発電用原子力設備規格 材料規格（2020年版） JSME S NJ1-2020

技術評価に関する検討チーム会合における
日本機械学会への説明依頼事項に対する回答

2023年7月14日

(一社)日本機械学会 発電用設備規格委員会
原子力専門委員会 材料分科会

【新規材料の取込み】(第2回検討チーム資料の再掲)

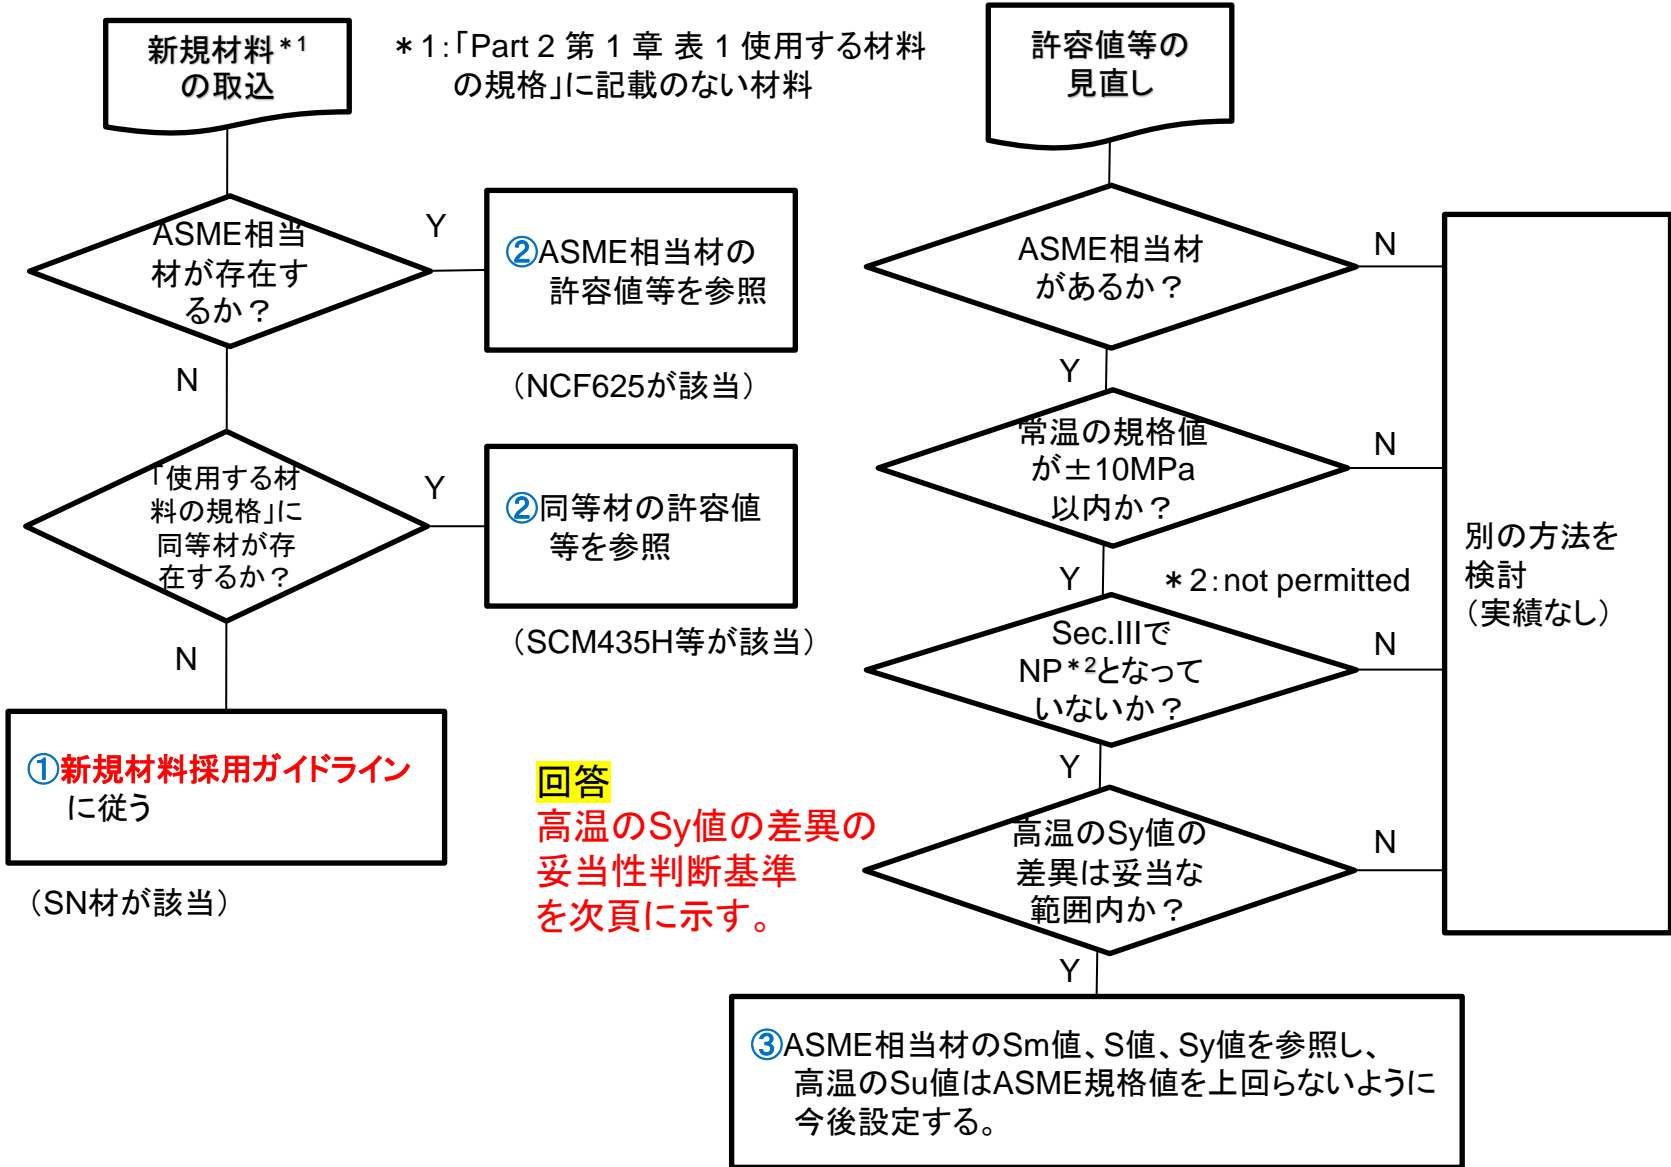
(c) フローチャート⁴にASME相当材と同定するときの観点を加えて、関係が分かるよう整理して下さい。

○ 許容値の見直しは、フローチャートでは、「高温の S_y 値の差異」の妥当性で判断するとしているが、ASME相当材と同定するときの観点には、「高温の S_y 値の差異が10MPaを超えたものについて相当材か否か評価した」とあり、「ASME規格値を上回っている」かを判断根拠とした等の記載があります。

- ① 「新規材料採用ガイドライン」に基づき新規材料を取り込む場合
- ② 相当材(又は同等材)の関係より新規材料を取り込む場合

- ③ 相当材の関係よりASME規格と整合を図る観点から見直しを行う場合

上記それぞれの場合について考え方を次頁にフローチャートとして示す。

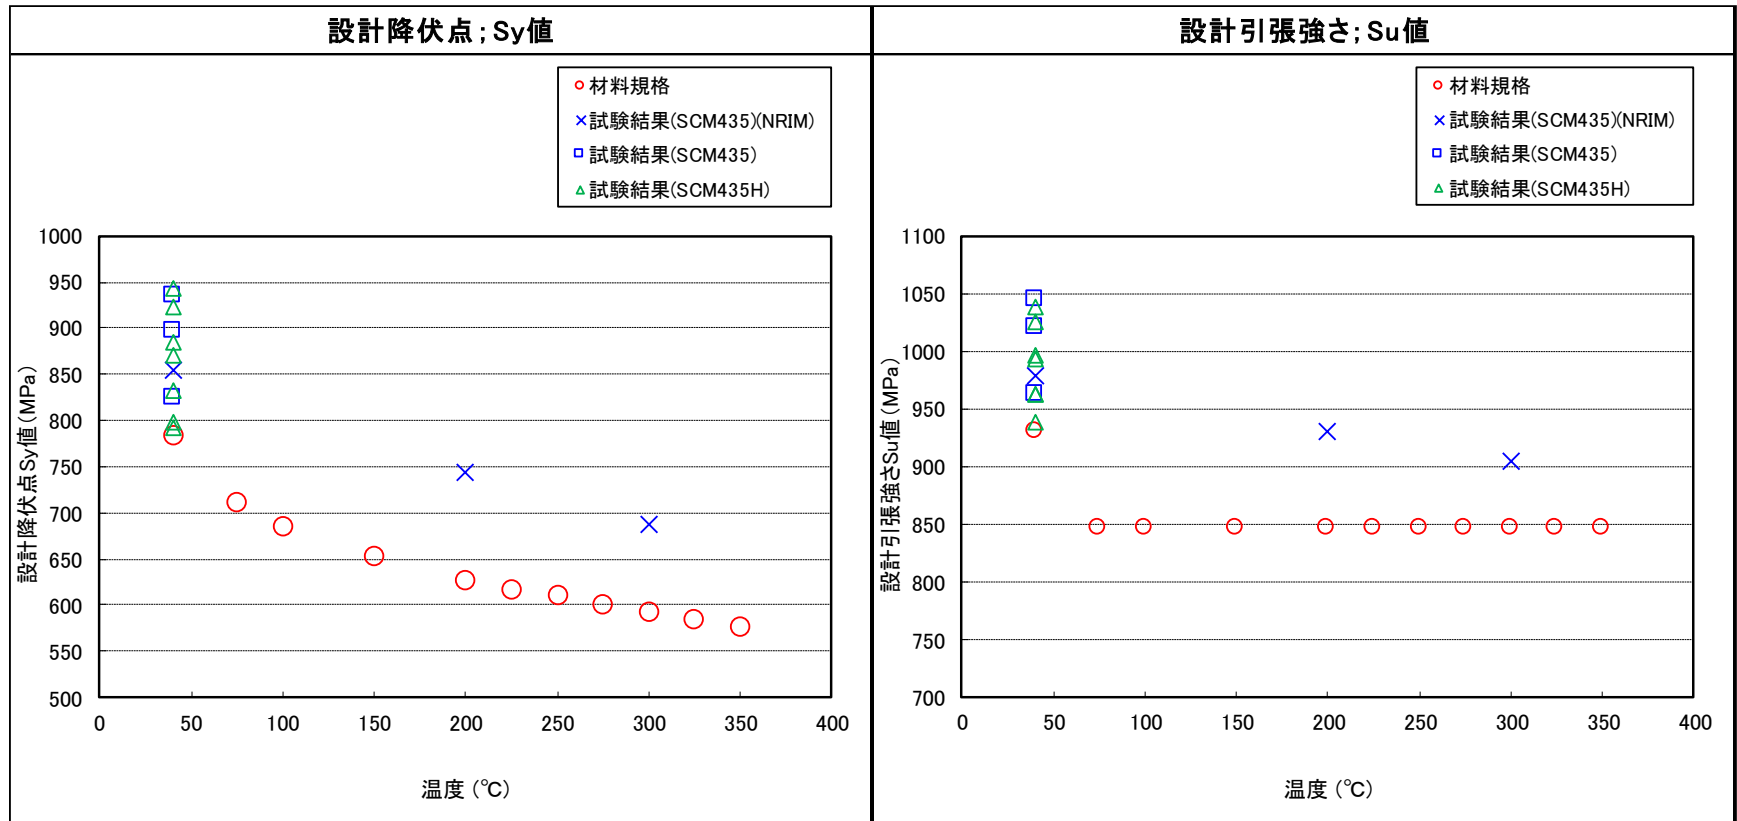
(a)「化学成分に若干の差異はあるものの焼入れ性の確認と平均粒度番号の規定によりH鋼はH鋼でない材料と同等以上の機械的性質が保証されている」とした理由を説明して下さい。

○H鋼のほうが高品質で、焼き入れ特性も決められており、オーステナイトの粒度も決められているので、おそらくH鋼でない材料より同等以上の性能であろうとの説明だが、技術的に判断する根拠が必要ではないか。

JIS G4052 (SCM435H) と JIS G4053 (SCM435) の試験結果を比較した結果を次頁に示す。

なお、鋼材メーカーでは、例えばSCM435及びSCM435Hは同一の条件で製造されており、品質に差異はないとの報告もある。

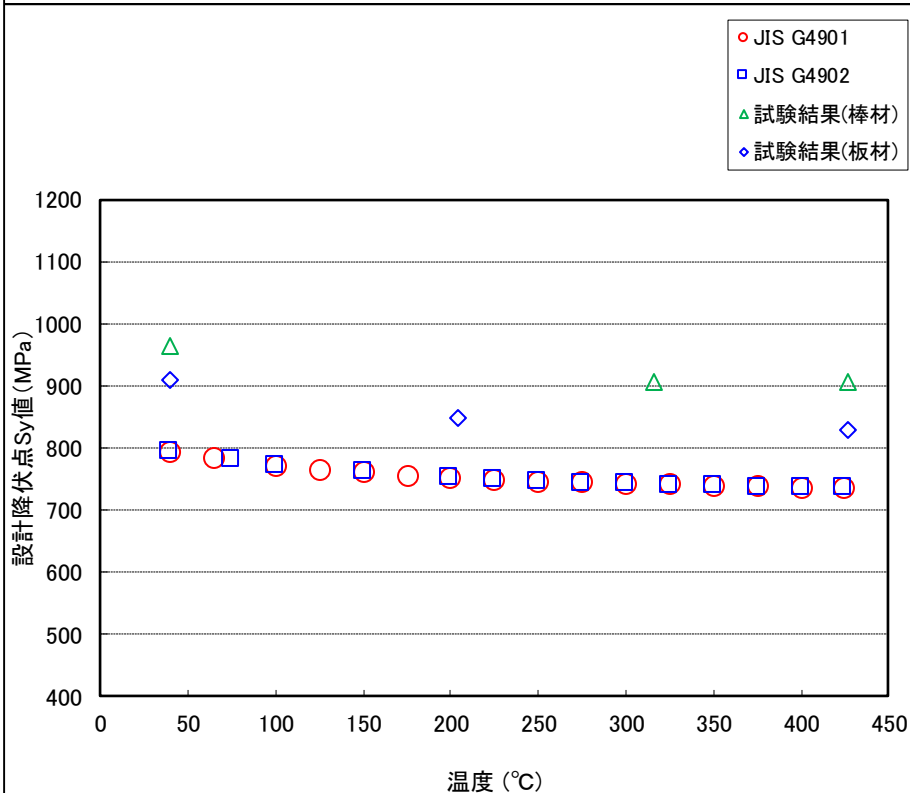
(b) 「JIS G 4901耐食耐熱超合金棒」のNCF750(棒材)の高強度材のS値として、「JIS G 4902耐食耐熱超合金, ニッケル及びニッケル合金一板及び帯」のNCF750(板材)の高強度材のS値を参照して設定していることについて、薄板の材料強度に係わる許容値を厚板に適用することを確認した技術的根拠について説明をもとめたところ、適用寸法は異なるが、同一熱処理条件下では耐力及び引張強さはJIS材料規格上同じ値であるとの説明がありました。JIS規格値は常温の機械特性が規定されています。高温での機械特性を比較して示してください。

一般的に、**化学成分の規定と常温の規格値（ S_y 値及び S_u 値）が同じであればクリープ温度領域未満での高温強度は同等**であると判断している。

NCF750 (棒材) の常温及び高温の **S_y 値及び S_u 値は規定されており**

NCF750 (板材) の S_y 値及び S_u 値と**同等であり**S値は同等である。
